WYJAŚNIENIA 1 TREŚCI SPECYFIKACJI ISTOTNYCH WARUNKÓW ZAMÓWIENIA

Dotyczy przetargu nieograniczonego na: „**Budowa Domu Ludowego w Nosalach jako centrum kulturalno-rekreacyjne**” (projekt współfinansowany ze środków z Europejskiego Funduszu Rolnego na rzecz rozwoju obszarów wiejskich w ramach Programu Rozwoju Obszarów Wiejskich na lata 2014-2020 – wg umowy o przyznaniu pomocy nr 00064-6935-UM1510087/16)

Wyposażenie pomieszczenia gospodarczego:

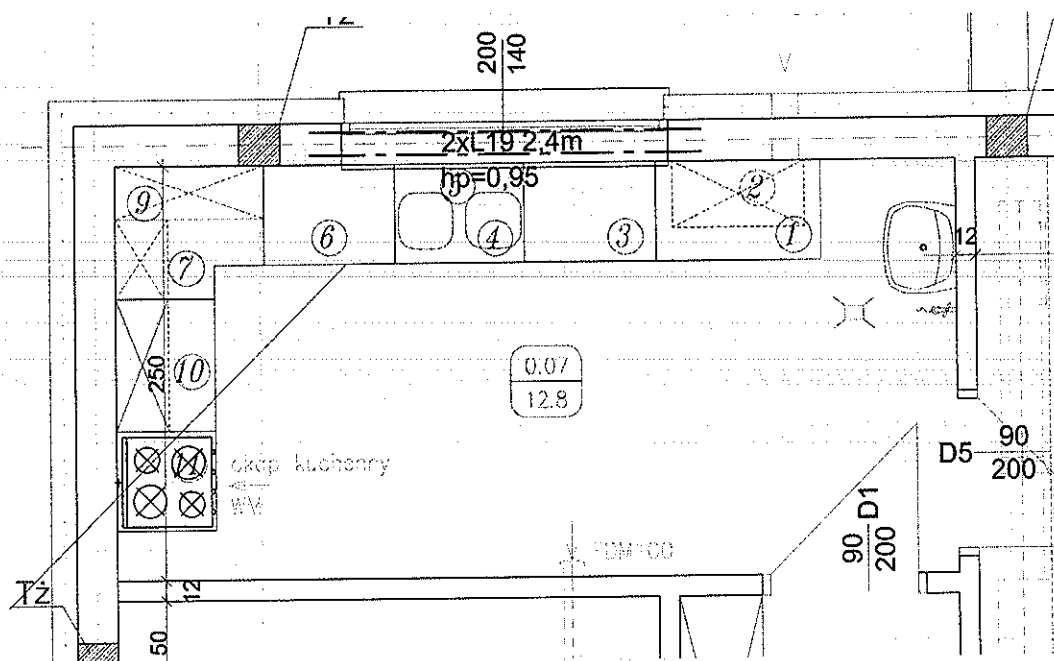
c) w projekcie jest również napisane że należy dostarczyć: meble, gazówkę – nie ma tego w kosztorysie czy doliczyć jeśli tak to prosimy o rysunki.

Pomieszczenie należy wyposażyć w meble oraz wyposażenie wg załączonego schematu;

Pomieszczenie wyposażone w zestaw szafek kuchennych dolnych i górnych z płyty MDF gr.16mm, blat gr. 3cm. - wg zestawienia.

ZESTAWIENIE SPRZĘTU KUCHENNEGO			
Nr	NAZWA	WYMIARY	Il.
1	STÓŁ PRZYŚCIENNY ZE STALI NIERDZEWNEJ Z PÓŁKĄ	1000x600x850	1
2	SZAFKA KUCHENNA GÓRNA	800x320x720	1
3	SZAFKA KUCHENNA ZAMYKANA	800x600x850	1
4	SZAFKA KUCHENNA ZE ZLEWEM DWUKOMOROWYM ZAMYKANA	800x600x850	1
5	BATERIA STOJ.1 - OTWOROWA ZE SPRYSK. I WYLEWKĄ		1
6	SZAFKA KUCHENNA Z CZTEREMA SZUFLADAMI NA PROWADNICACH	800x600x850	1
7	SZAFKA KUCHENNA NAROŻNA	900x900x850	1
8	SZAFKA KUCHENNA GÓRNA		1
9	SZAFKA KUCHENNA ZAMYKANA	800x600x850	1
10	SZAFKA KUCHENNA GÓRNA	800x320x720	1
11	KUCHENKA CZTEROPALNIKOWA Z PIEKARNIKIEM + OKAP	600x600x850	1

Ponadto pomieszczenie należy wyposażać w:

- kuchenkę czteropalnikową z piekarnikiem,
- stół kuchenny centralny z półką ze stali nierdzewnej o wymiarach 1800 x 600 x H850 mm,
- zlew dwukomorowy,
- umywalkę do rąk,
- nad kuchenką okap ze stali nierdzewnej z wentylacją mechaniczną; wyprowadzona wywiewka ponad dach.
